DRINGENDE SICHERHEITSINFORMATION

Olympus Referenz: FY27-901-F Einweg-Distalabdeckung MAJ-2315 - Neue

Ausführung

Betreff: Einweg-Distalabdeckung

Abb. 7 – Distalabdeckung in neuer Ausführung und weißer Aufsatz zum Anbringen der Distalabdeckung am Endoskop.

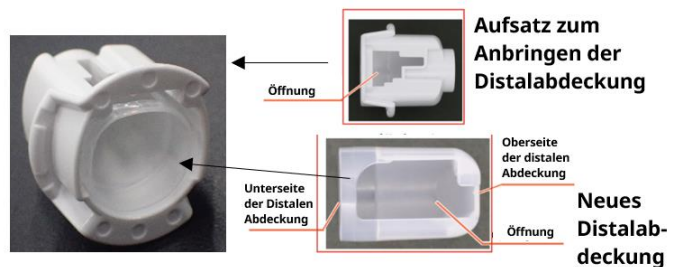
Um dieses Problem zu beheben, hat Olympus eine neu gestaltete Version der Distalabdeckung (MAJ-2315) entwickelt, die einen neuen Aufsatz enthält, um das Risiko einer fehlerhaften Befestigung der Distalabdeckung am Endoskop zu verringern.

Abbildungen, die die neue Ausführung im Vergleich zur alten Ausführung zeigen:

Abb. 6 – Distalabdeckung in alter Ausführung

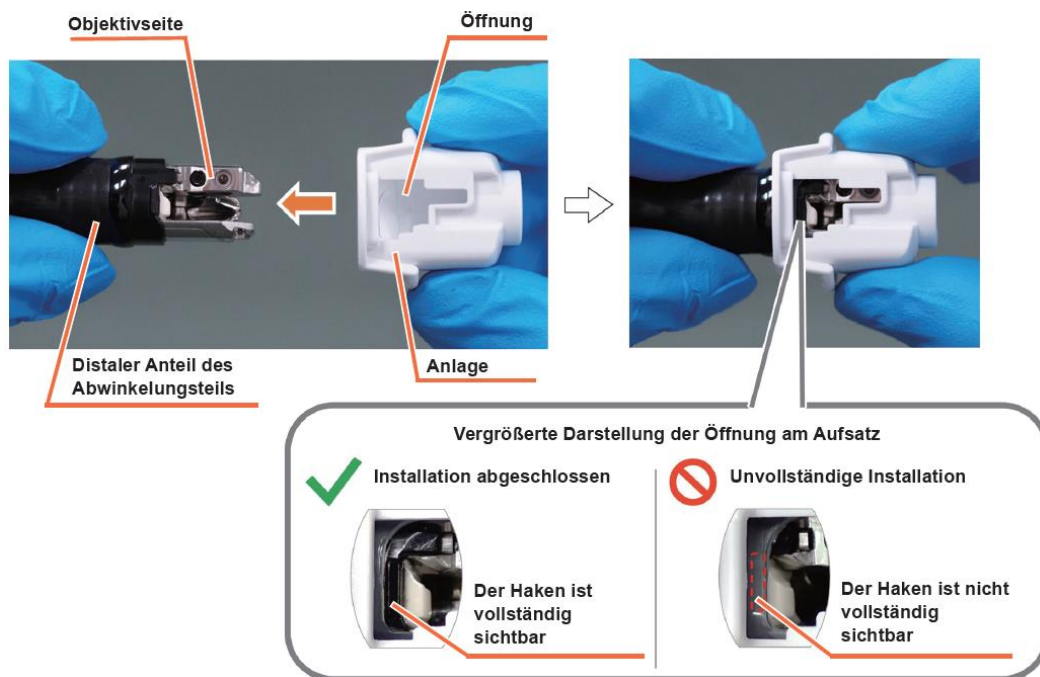
Auszug aus der Gebrauchsanweisung, in dem die korrekte Befestigung der neuen Distalabdeckung beschrieben wird:

Ausführliche Anweisungen zum Anbringen der Distalabdeckung und zum Entfernen des Aufsatzes finden Sie in der Gebrauchsanweisung.

3. Halten Sie vorsichtig den distalen Teil des Abwinkelungsteils mit der einen Hand und den Aufsatz mit der anderen Hand fest. Richten Sie die Öffnung des Aufsatzes an der Objektivseite am Distalende des Endoskops aus und drücken Sie das Distalende durch die Öffnung des Aufsatzes, bis der Haken vollständig sichtbar ist.

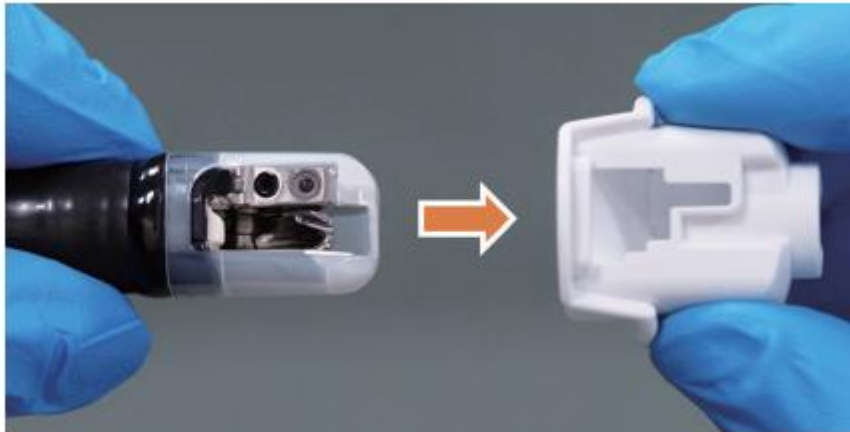
4. Halten Sie den Aufsatz fest und ziehen Sie ihn vom Distalende des Endoskops ab.

Hinweis: Wenn der Aufsatz nicht weit genug hineingedrückt wird, rastet die Distalabdeckung nicht am Distalende des Endoskops ein und bleibt innerhalb des Aufsatzes. Wenn sich die Distalabdeckung nicht problemlos anbringen lässt, ersetzen Sie sie durch eine neue.
